STATENS VEGVESEN MØRE OG ROMSDAL LABORATORIET		HOVUDARKIV: 46.680.13b OPPDRAG: Nr 93.019 LAB.ARKIV: RV 680 HP 13b KOMMUNE: KARTREFERANSE:						
TITTEL: GEOLOGISK VURDERING AV FUNDAMENT AKSE 2 OG 5 MJOSUNDBRUA I AURSUNDSAMBANDET.								
SAKSBEHANDLAR: Kåre Ingolf Karlson						RAPPORT NR 1		
KONTAKT: Prosjektleder Oddbjørn Pladsen								
DATO: 1993-04-16	SENDT TIL	Vsj.	Avsj	KL	OP	TOW	Ekst	Lab.ark
VÅR REF:	EKSEMPLAR	1	1	1	1	1	1	3
Laboratoriet, Molde, den 15/4-93 B. Wivestad

Akse 2 Giset, Ertvågøya

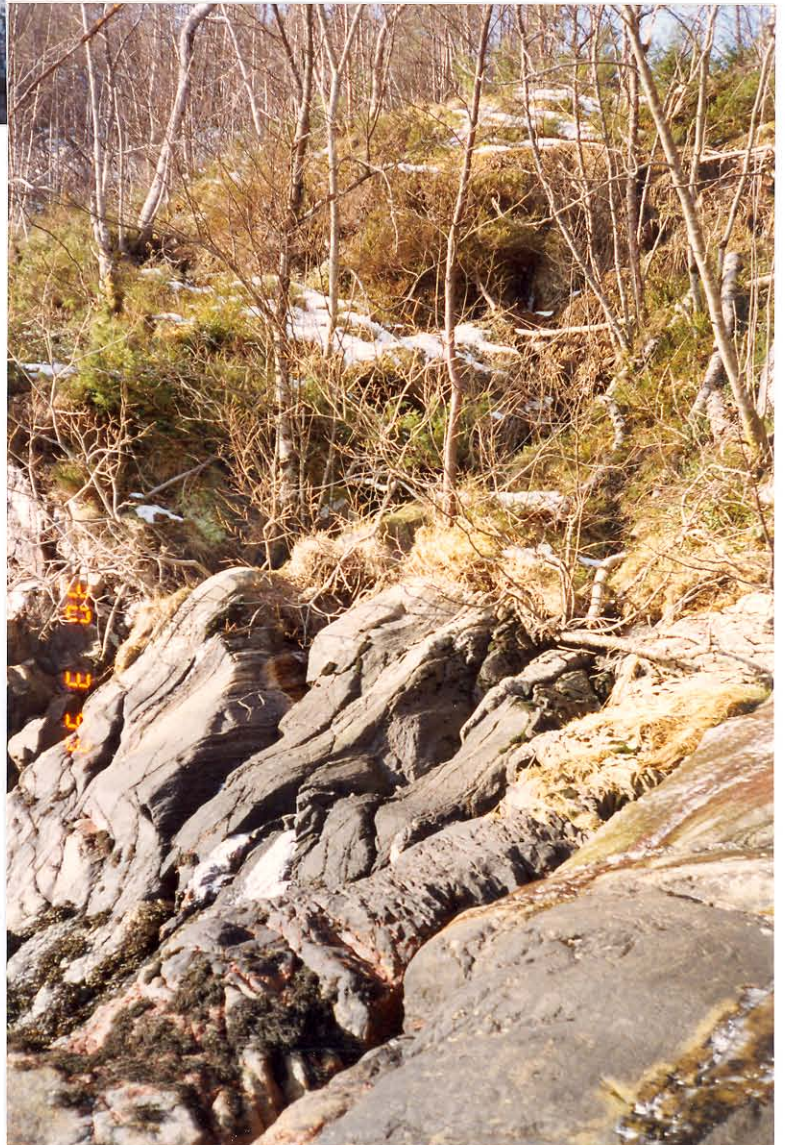
Senterline for brua er markert med rødt spraymerke på fjellet, sjå øvste biletet i vedlegg 1. Ei markert oppsprekking med strøkretning på tvers av bruaksen og fall 20° (400 graders sirkel) mot aust (ut i sjøen) skjer gjennom fjellet. Friksjonen på sprekkelana er relativt god. Eit sprekkesystem med strøkretning 080° og vertikalt fall er og gjennomsettande, men har delvis fleire meter avstand mellom sprekkene.

Foliasjonsoppsprekking med strøkretning 080⁹ og vertikalt fall skrå ut i sjøen. Sprekkeavstanden varierer mellom 0,3m og 1,0m. I tillegg finst ei ikkje gjennomsettande sprekeretning (riss) med strøk 175⁹ og vertikalt fall. Sprekkeplana har relativt god friksjon og fjellet gir eit massivt inntrykk - relativt godt eigna for fundamentering. Heile fundamentet bør ligge aust for profil 327,5 som vil seie vegetasjonskanten på nedste biletet i vedlegg 1. Det er ein føresetnad at det blir sprengt ned til nær horisontal flate før fundamentering.

Laboratoriet vil anbefale at fundamentet i akse 2 blir lagt utanom denne sona.

Mellom sprekkese 2,5m syd for senterlina og kanten 7m nord for senterlina er fjellet relativt massivt. Også her finst sprekkjer som er parallelle med sprekkese, men dei er for det meste lukka. Fjellet blir vurdert som godt eigna til fundamentering mellom desse avgrensingane. Brattare fall på fjelloverflata ute i sjøen gjer at heile fundamentet bør ligge vest for profil 68,5. Fjellveggen som avgrensar plataet i vest ligg på profil 66,5.
